Circular Aclaratoria Nro: 02	LICITACIÓN PÚBLICA NRO 01/2019
------------------------------	--------------------------------

Tipo:	Licitación Pública	Nro: 01	Ejercicio: 2019
Clase:	De Etapa Única Nacional		
Modalidad:	Llave en mano		
Expediente Nro: EX-2018-63223784- -APN-SGOMYS#IOSFA			
Rubro Comercial:	Mantenimiento y reparación de edificios		
Objeto de la contratación:	Refuncionalización del Edificio IOSFA – San José, ubicado en la Calle San José N° 317 – C.A.B.A. (Oficinas 2°, 5° y 6° Piso, Baños 1° al 8° Piso exceptuando el 4°).

En respuesta a las consultas realizadas por interesados se emite la presente Circular Aclaratoria, siguiendo el orden numérico de las consultas detalladas en la Circular Aclaratoria Nro 01 del presente Acto Contractual.

CORTE FRACCIONADO C-C

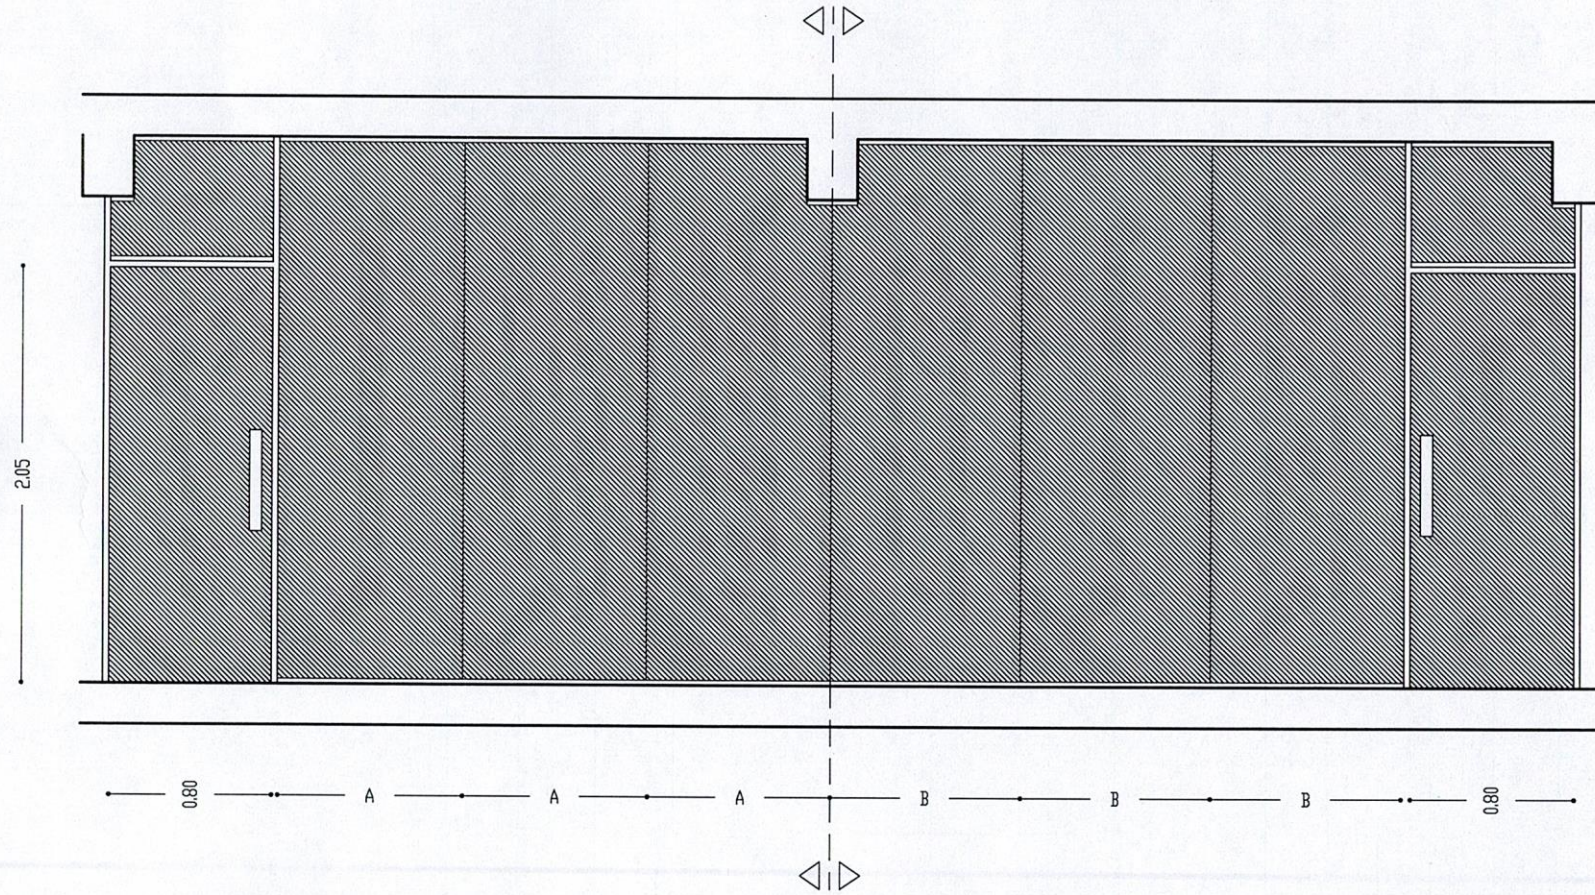
Punto 2 CARPINTERIA PECERA s Corte Fraccionado "C-C" (Plano A4).

- a) Solicitamos ampliación de detalles.
- b) Terminación contra cielorraso.
- c) Altura de parantes horizontales.

- a), b) y c) *Se ha corregido Corte Fraccionado "C-C". Se adjunta Plano A-4-1.*

INICIO DE COLOCACION DE PARDOS DE VIDRIO
DE ANCHO SEÑALADO POR ALTURA HASTA LOSA
